# COMUNE DI SAN LORENZO NUOVO

## Osservazioni

sull'Istanza di procedura di Valutazione di Impatto Ambientale "Impianto pilota geotermico Castel Giorgio (Tr)" -- Codice progetto P13\_ITW-049, Presentato dalla Società ITW & LKW Geotermia Italia spa.

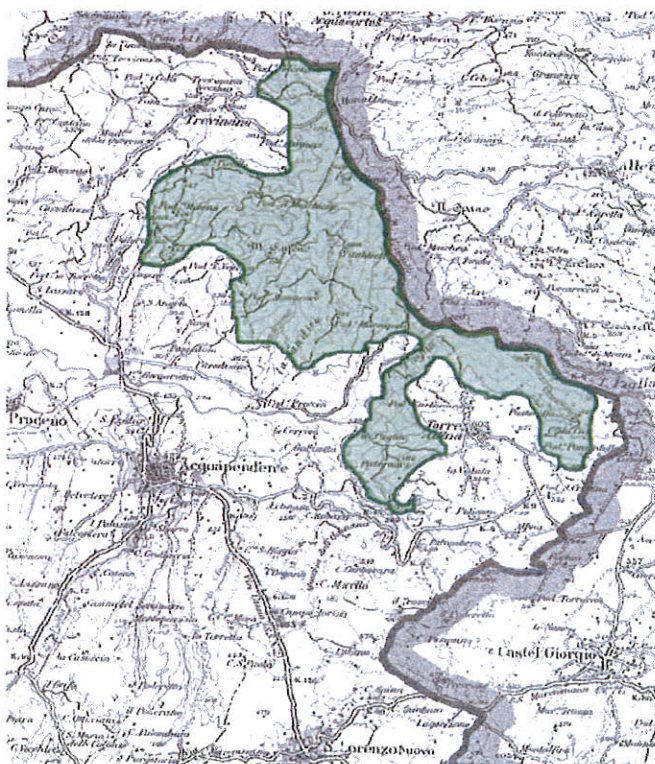
Il Proponente precisa che l'area naturale protetta più prossima all'area di intervento è la Riserva Naturale denominata "Monte Rufeno", localizzata a circa 2 km in direzione nord rispetto al pozzo CG2. Non viene allegato lo Studio di Incidenza Ambientale poiché – ma è una conclusione alla quale giungono gli scriventi, non dispo-

L'intervento (il pozzo di estrazione CG2) è ai margini della riserva stessa.

Non a caso, a quanto risulta, in sede di VIA nazionale il Ministero dell’Ambiente ha assunto come livello cautelativo, anche in ottemperanza al noto principio di precauzione, la distanza di 5 km dall’opera. Nella fattispecie in esame, la questione è peraltro ben più complessa; il deposito sotterraneo potrebbe estendersi addirittura all’interno della zona tutelata, anche se i pozzi sono esterni.

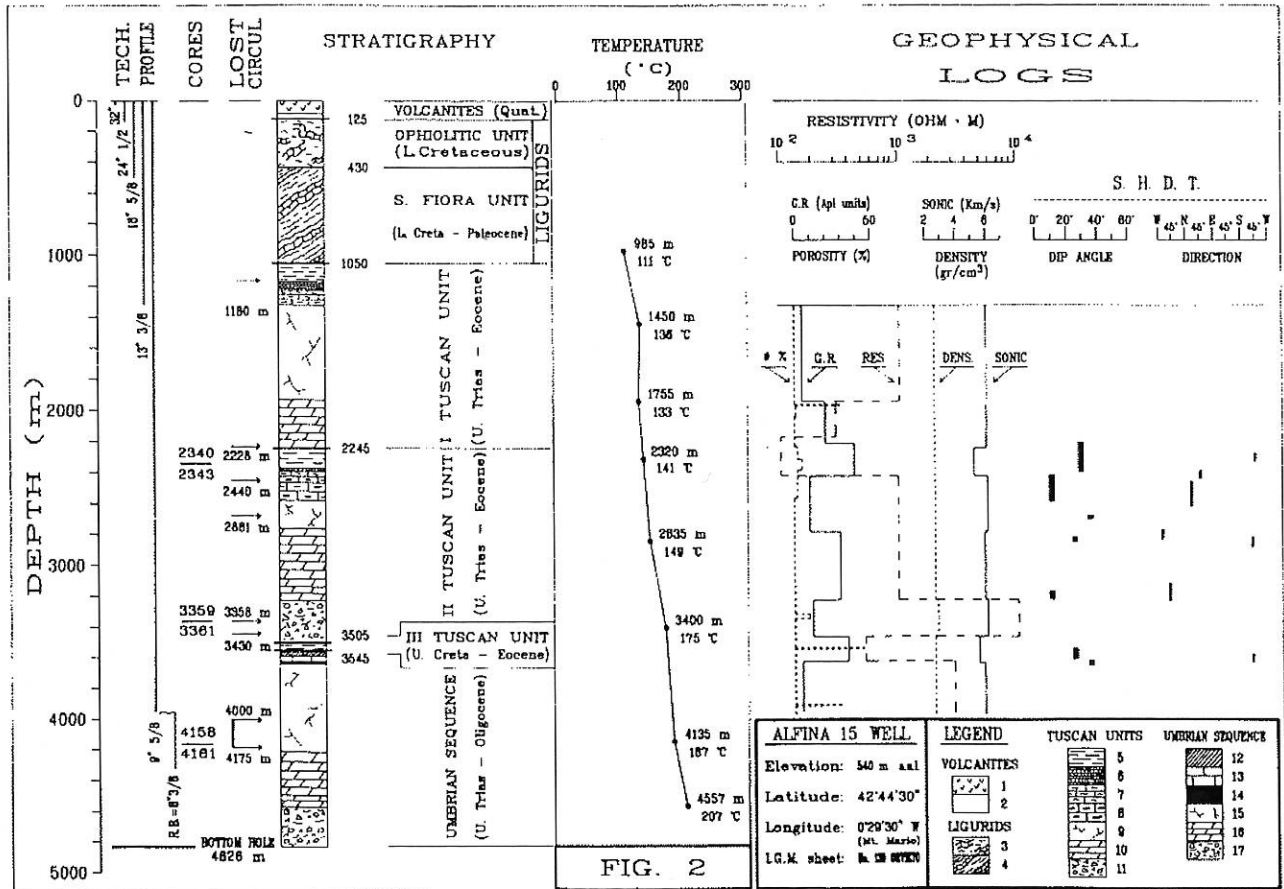
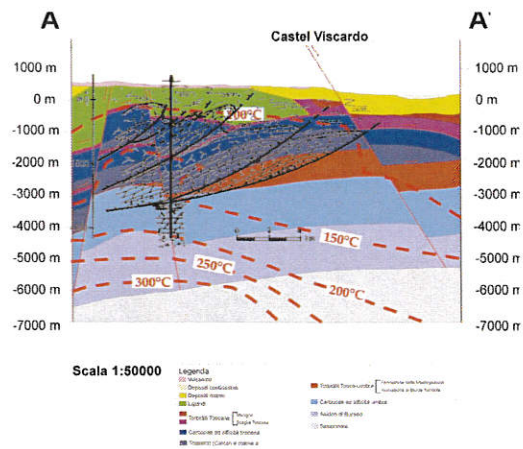
assetto strutturali isotropi ed omogenei che la stessa Regione Umbria, nel rapporto 2013 sulle risorse geotermiche, assume decisamente più complesso. Analoga complessità si rinviene dall'analisi del pozzo A15 discusso in Buonasorte et al. (1991) di cui alla figura di seguito riportata. V. figura successiva allegata si riporta invece il modello geotermico di riferimento e la ricostruzione effettuata da Regione Umbria con sovrapposto il pozzo A15 (in nero).

Figura 3 - Distribuzione epicentrale degli eventi indotti dagli esperimenti di iniezione idraulica nel 1977 a Torre Alfina intorno al pozzo RA-1 (Moia, 2008)

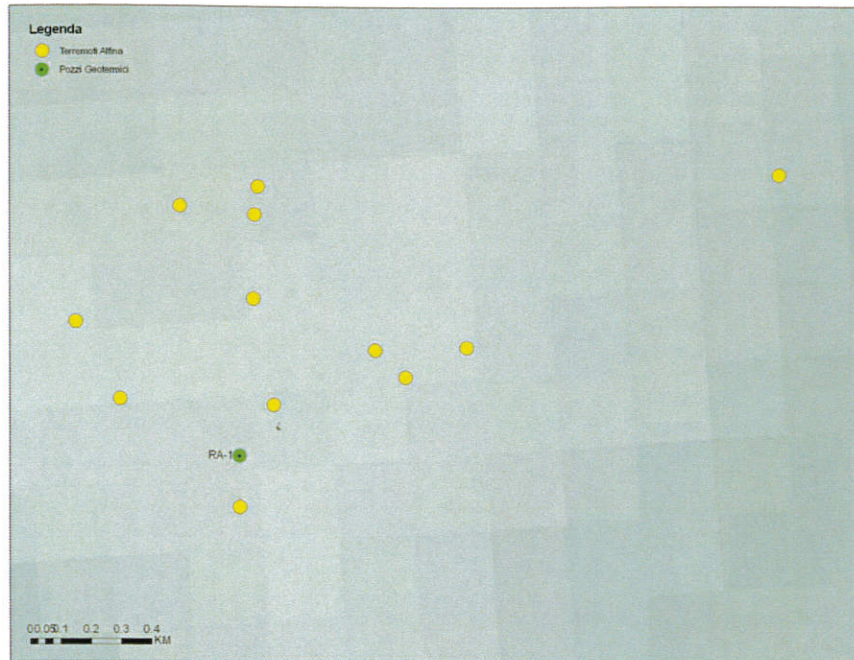
Nell'area di Torre Alfina antecedentemente all'installazione della rete di monitoraggio sismico permanente, la sismicità dell'area geotermica fu monitorata tra il 21 gennaio ed il 19 marzo 1977 da una rete provvisoria con collegamento delle stazioni via cavo ad un centro di acquisizione allestito in un furgone attrezzato, in contemporanea ad una serie di test di iniezione eseguiti nel pozzo RA-1. Nell'area vennero registrate complessivamente 177 eventi sismici, localizzati nell'intorno di 1 km dal pozzo di iniezione. La posizione epicentrale di tali eventi è nella figura seguente (Moia, 2008). I dati sono tratti da Batini et al., (1980) e pubblicati nei Proceedings of Second DOE-ENEL Workshop for Cooperative Research in Geothermal Energy, Berkeley - California (1980, 513 p).

*Figura 5 - Distribuzione degli eventi sismici durante gli esperimenti di re-iniezione condotti da ENEL nel 1977, primo esperimento (Batini et al., 1980).*

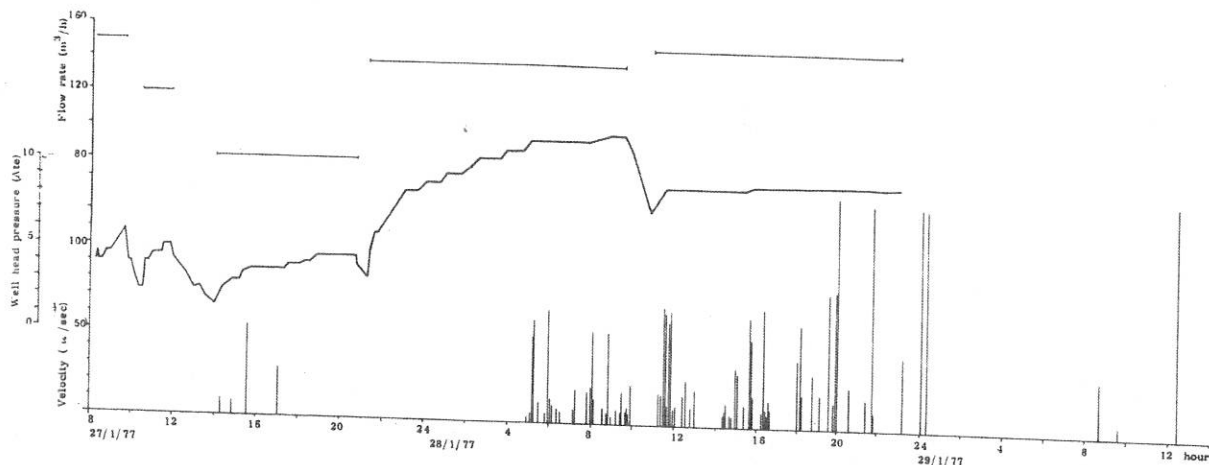
L'analisi oraria di tali operazioni di immissione nel pozzo RA-1 (Batini et al., 1980), permette

anche di stimare la soglia di 100 m<sup>3</sup>/h come limite inferiore per innescare fenomenologie sismiche. Le due figure seguenti riportano dettagliatamente l'andamento della sismicità, della pressione di bocca pozzo e dei volumi iniettati rispettivamente durante il primo e secondo test effettuati nel pozzo RA-1.

Inoltre si osserva che nel primo test i terremoti si manifestano con volumi iniettati di 140 e 150 m<sup>3</sup>/h (qualche sporadico evento di è avuto nella fase iniziale con pressione di 4-5 atm e 85 m<sup>3</sup>/h) e cessano quasi immediatamente non appena termina il processo di iniezione.

*Figura 6 - Distribuzione degli eventi sismici durante gli esperimenti di re-iniezione condotti da ENEL nel 1977, secondo esperimento (Batini et al., 1980).*

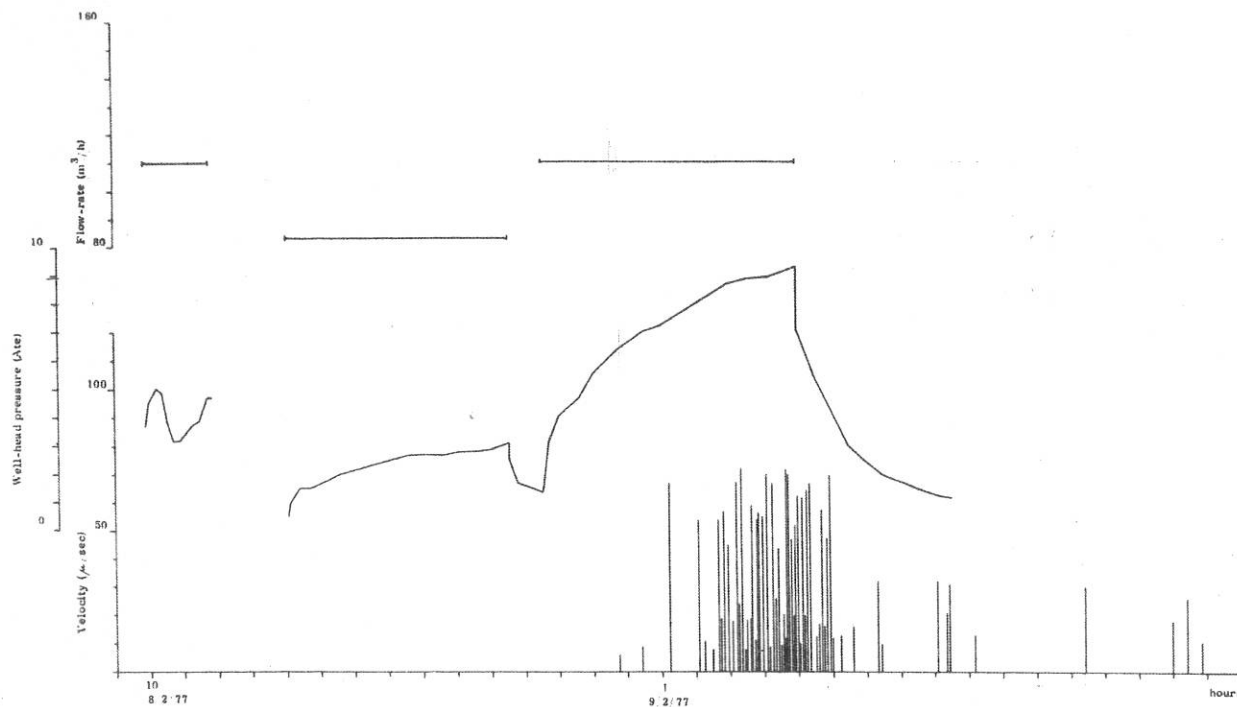
La conferma della prima prova di immissione dei giorni 27 - 29 Gennaio 1977 si ottiene anche in occasione della seconda prova di immissione dei giorni 8 e 9 Febbraio 1977 (Batini et al., 1983).

Le stesse considerazioni sono valide anche per il secondo test dove gli eventi sismici si sono manifestati con volumi iniettati poco superiori a 100 m<sup>3</sup>/h.
